発生土置き場計画の盛土に対する意見

第4回審議会 意見書

第4回会議用資料（盛土の安全性について）その1

第4回審議会資料 その2

安定計算の結果(候補地A ③-③'断面)

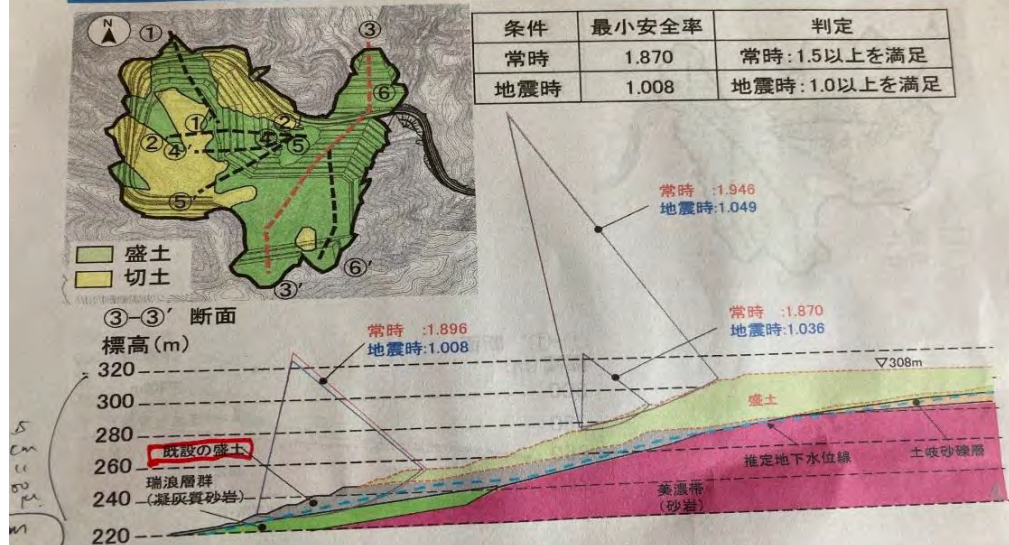
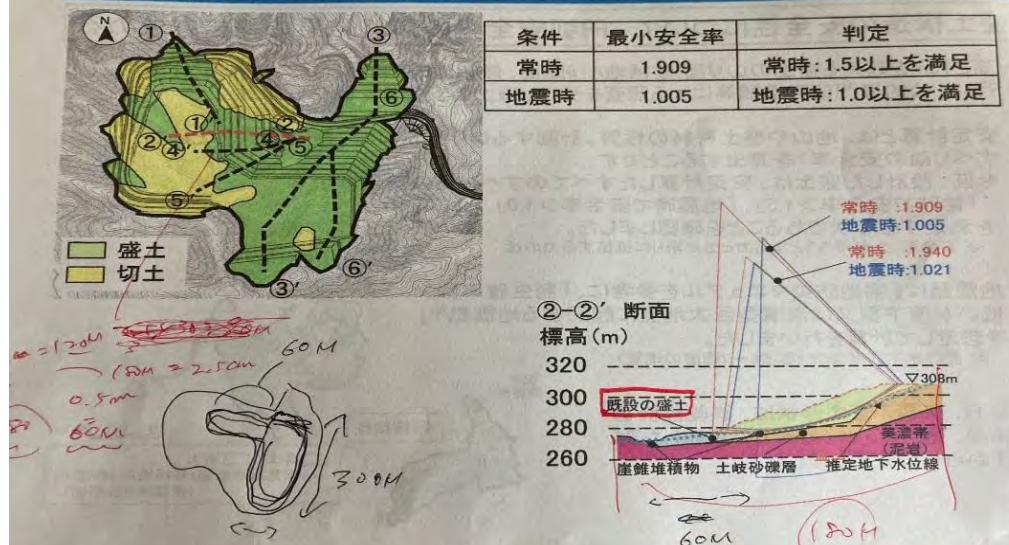
御嵩町の第4回フォーラムにJR東海が出した資料の候補地Aの断面図3枚と地表面図1枚に「既設の盛土」が記されている（灰色部分）。大規模な土地改変が行われたことがわかる。

北東部から中心部にかけて、全体の4分の1ほどがすでに盛土され、最高で高さ15メートル程度ありそうだ。事業者が土砂を持ち込んだり、切り土で得たりしたことによる盛土の痕跡である（関係者からの聞き取りもある）。

図から盛土の量を大雑把に試算した。南北方向の盛土は、幅120～180メートル、平均150メートル、厚みは最高15メートル、平均10メートルとすると、54万立米。東西方向の盛土は、厚み約8メートル、長さ150メートル、幅60メートルとすると計7.3万立米。合計61.3万立米となる。仮に3割引いても40万立米を超え、JRが搬入を計画している発生土量を凌駕する。
